nr 2/16324/20.06.2018

CLARIFICARI LA DOCUMENTATIA DE ATRIBUIRE - 5

Subiect: Clarificari la documentatia de atribuire a contractului ce are ca obiect proiectare, asistenta tehnica si executie lucrari „**MODERNIZARE DN 28B TARGU FRUMOS - BOTOSANI KM 0+000 – KM 76+758**”

Detaliu accese spre proprietati

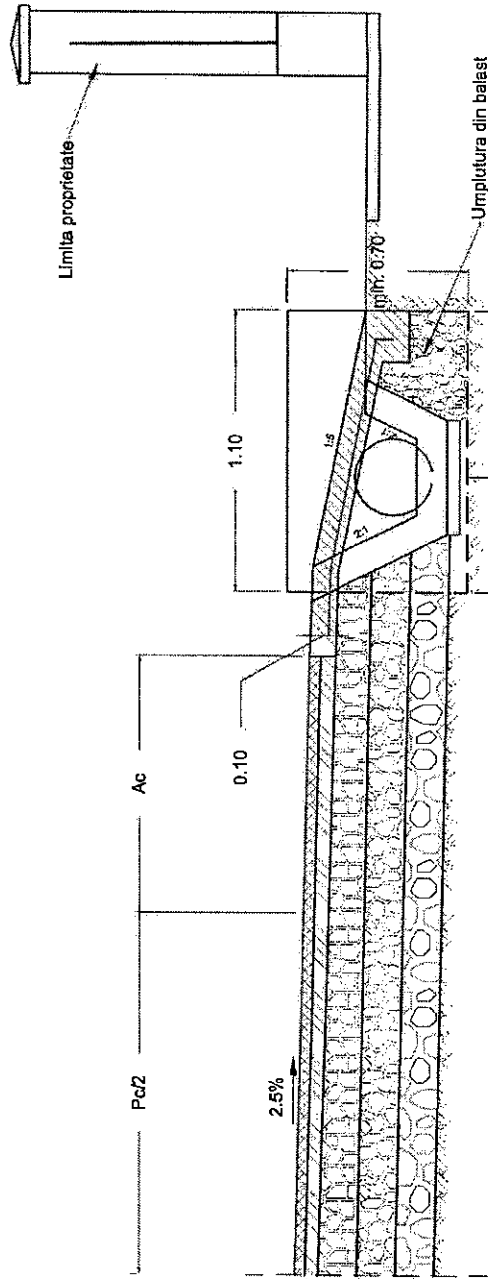
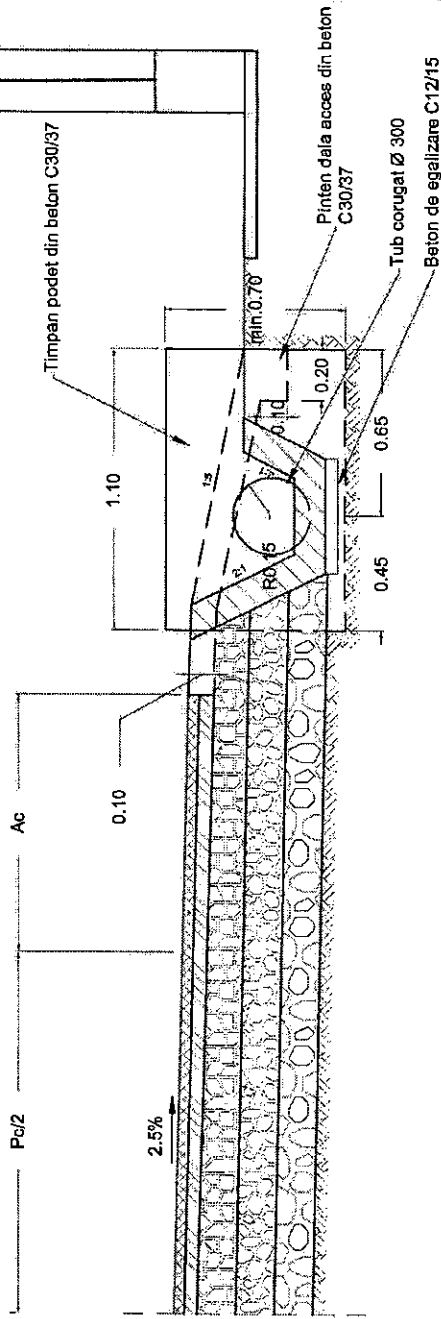
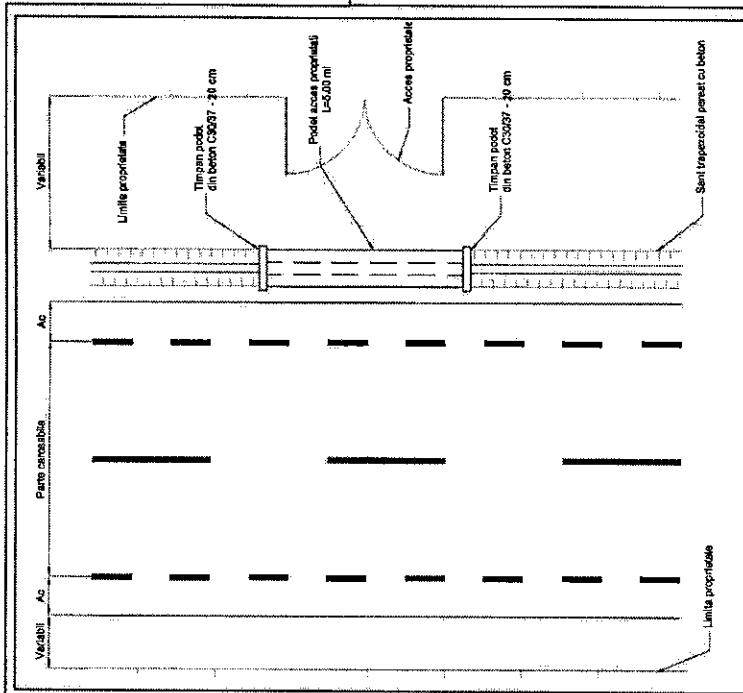
- podet dalat tip D5;
- podet accese curti;
- podet la drumuri laterale;
- podet existente-reparatii.

- dispozitie generala podete accese in curti – lungimea podetelor ce se vor oferta este de 5.00 m;
- dispozitie generala podet dalat D5 – lungimea totala a podetului ce se va oferta este de 11.20 ml;
